项目名称: 生活中心建设项目

生活中心建设项目环境影响报告表技术审查会专家评审意见修改说明

生活中心建设项目环境影响报告表技术审查（函审）专家意见

附图 1 黄河壶口瀑布风景名胜区(山西)总体规划分级保护规划图(本项目位于三级保护区)

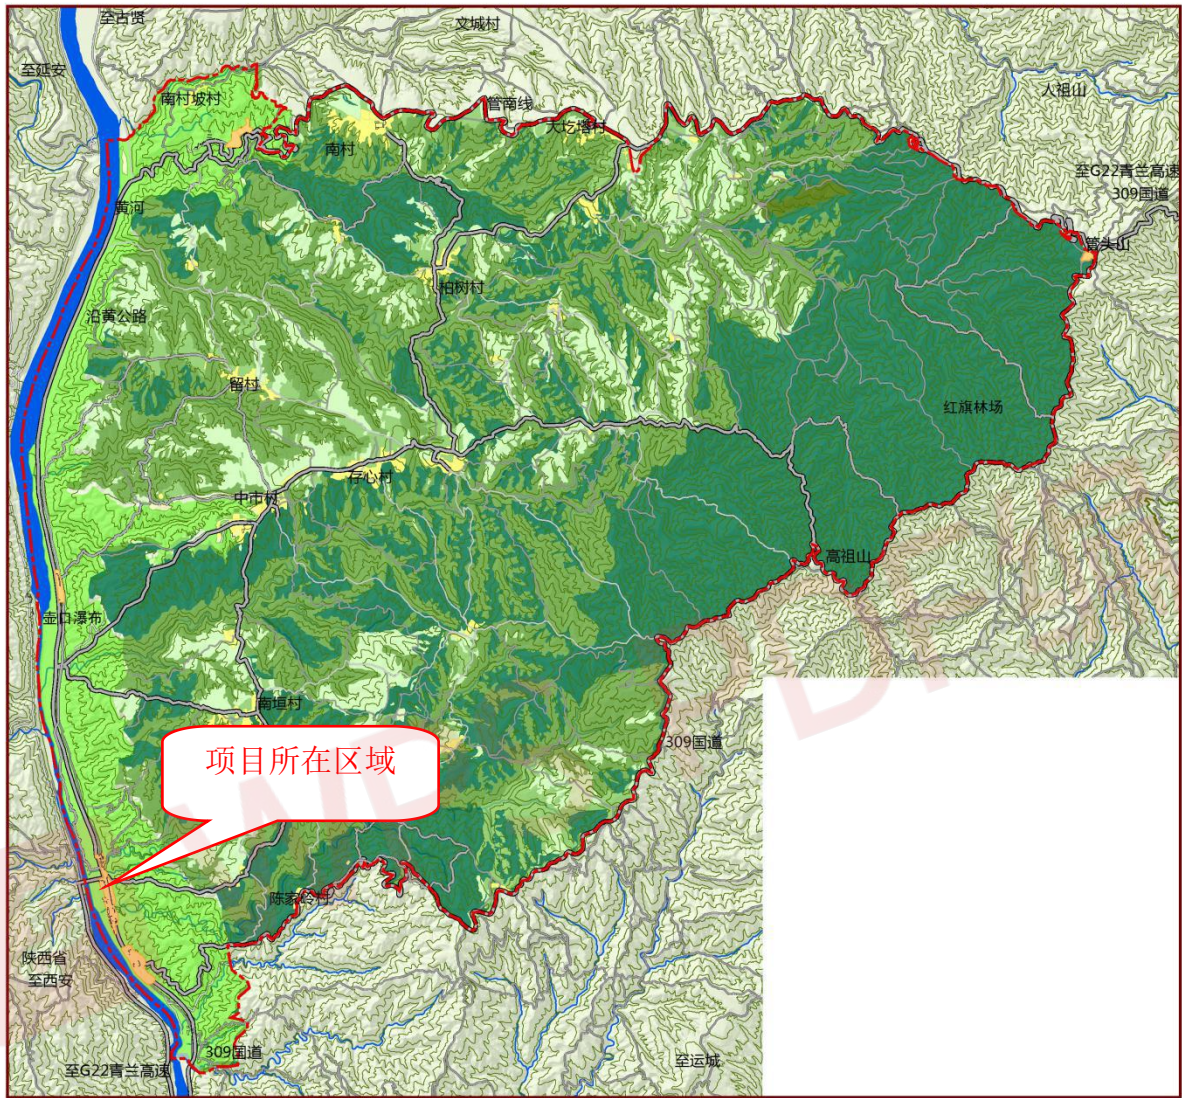
序号	评审意见	修改说明
1	项目位于黄河壶口瀑布风景名胜区三级保护区范围内，应完善项目建设与《黄河壶口瀑布风景名胜区（山西）总体规划（2011-2030）》及相关控制建设规划的符合性分析，明确项目建设选址可行性。补充、完善项目与《黄河流域生态保护和高质量发展规划纲要》、《山西省黄河(汾河)流域水污染治理攻坚方案》以及临汾市“三线一单”相关政策符合性分析。结合黄河河道堤防建设情况及最高洪水位或设计防洪水位，核实项目与河道距离，分析与相关政策的符合性。	项目位于黄河壶口瀑布风景名胜区三级保护区范围内，补充完善了项目建设与《黄河壶口瀑布风景名胜区（山西）总体规划（2011-2030）》及相关控制建设规划的符合性分析，明确了项目建设选址可行性【P1-3】。补充、完善了项目与《黄河流域生态保护和高质量发展规划纲要》、《山西省黄河(汾河)流域水污染治理攻坚方案》以及临汾市“三线一单”相关政策符合性分析【P4-9】。结合黄河河道堤防建设情况及最高洪水位或设计防洪水位，核实了项目与河道距离，分析与相关政策的符合性【P8-10】。
2	核实项目水平衡。对照《山西省用水定额 第3部分：服务业用水定额》（DB14/T1049.3-2021）、《山西省用水定额 第2部分：居民生活用水定额》（DB14/T1049.4-2021）认真核实各用水环节用水量。结合本项目施工期、运行期废水排放情况，补充介绍项目依托污水处理设施的环保手续履行情况、现状运行情况、污水处理量及进出水水质、废水处理排放去向等基本情况，细化分析其可依托性和废水处置去向的合理性。补充介绍污水管线敷设现状以及本项目污水纳管地点和管线走向，补充施工期、运行期外排污水管线敷设工程相关评价内容。	核对了项目水平衡。对照《山西省用水定额 第3部分：服务业用水定额》（DB14/T1049.3-2021）认真核对了各用水环节用水量【P13-15】。结合本项目施工期、运行期废水排放情况，补充介绍了项目依托污水处理设施的环保手续履行情况、现状运行情况、污水处理量及进出水水质、废水处理排放去向等基本情况，细化分析了其可依托性和废水处置去向的合理性【P16-18】。补充了介绍污水管线敷设现状以及本项目污水纳管地点和管线走向【附图 25】，现污水管线已敷设至项目区域，本项目不涉及管线的敷设工程。

(2011-2030)分级保护规划的关系图见附图 1。 本项目位于三级保护区，属于旅游服务型项目，因此符合《黄河壶口瀑布风景名胜区（山西）总体规划(2011-2030)》中三级保护区的要求，同时，山西省林业和草原局以晋林保函【2021】90 号对本项目的规划选址进行下达了批复，因此，本项目的建设符合本规划要求。
其他符合性分析	1、“三线一单”符合性分析 （1）生态保护红线 根据《山西省人民政府关于实施“三线一单”生态环境分区管控的意见》（晋政发[2020]26 号，2020 年 12 月 31 日），生态环境管控单元划分为优先保护单元、重点管控单元及一般管控单元。 优先保护单元：主要包括生态保护红线、自然保护地、饮用水水源保护区、泉域重点保护区，以及生态功能重要和生态环境敏感脆弱的区域等。主要分布在太行山、吕梁山等生态屏障带，以及沿黄水土流失生态脆弱区域。 重点管控单元：主要包括城市建成区、省级以上经济技术开发区和产业园区、大气环境布局敏感区和弱扩散区，以及开发强度高、污染物排放量大、环境问题相对集中的区域等。主要分布在“一主三副六市域中心”等城镇化以及工业化区域。 一般管控单元：指优先保护单元和重点管控单元之外的其他区域。 根据环境管控单元图可知，本项目位于一般管控单元内，该单元的要求是：主要落实生态环境保护基本要求，执行国家及我省相关产业准入、总量控制、排放标准等管理规定，
